## Rotax Motor Type 914 F (Serie), Kontrolle / Austausch der Turbodruckölleitung und Rohrschellen

## Rotax engine type 914 F (series), check / replacement of the turbo oil pressure line and pipe clamps

**Vorgeschrieben / mandatory**

Bild / Fig. 1

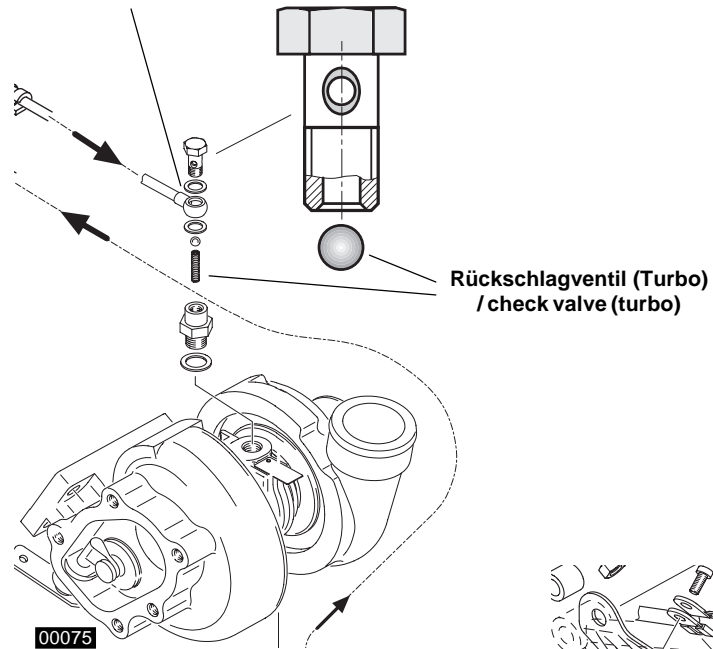
■ **ATTENTION:** Make sure that the ball and spring of the check valve (turbo oil pressure line) will not be damaged or lost. See Fig. 1, page 6.

**▲ WARNING:** Beim Festziehen der Hohlschraube Ringschlauchnippel nicht verdrehen!  
At tightening of banjo bolt do not rotate hose nipple!

- Install new turbo oil pressure line and new sealing rings on both sides with the banjo bolts. Tightening torque 10 Nm. (90 in.lb.).
- The hose nipples of the turbo oil pressure line have to be held in position by a suitable tool, to prevent rotation and stress on the line.

If necessary realign the turbo oil pressure line before fitting, to achieve stressfree installation.

Bild / fig. 2

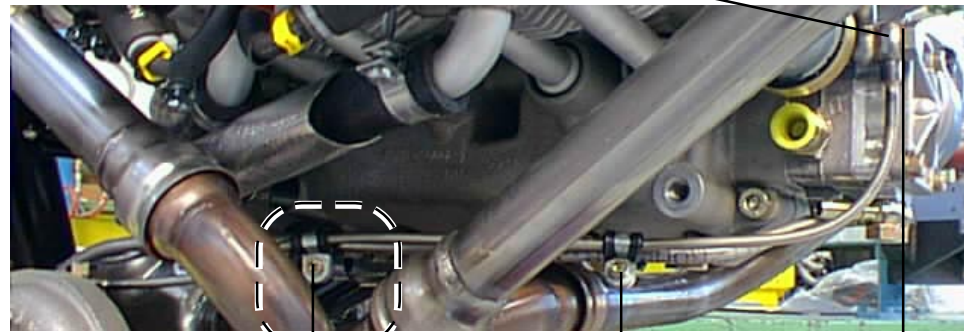
- Ensure that the suction line and pressure line will be routed parallel so that after attachment by the clamps they will remain free of stress.
- Fit the clamps as per the specified distance with back to back (=pair of clamps).

**See Fig. 2 and Fig. 3.**

105 mm

250 mm

Bild / Fig. 4

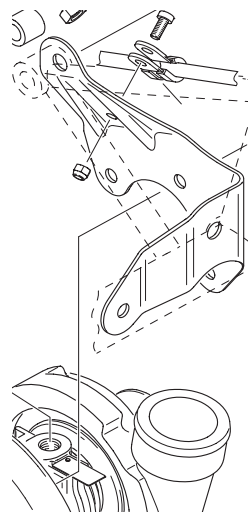
- The pipe clamp for additional support of the turbo suction oil line on the turbo charger bracket must be replaced by pipe clamp ( part no. 851 111) as per the current Maintenance Manual 914 F. See Maintenance Manual 914 F, chapter 13.2.7).

**See Fig. 4.**

**▲ WARNING:** Öleitungen und Schellen spannungsfrei montieren!  
Stressfree installation of oil lines and clamps!
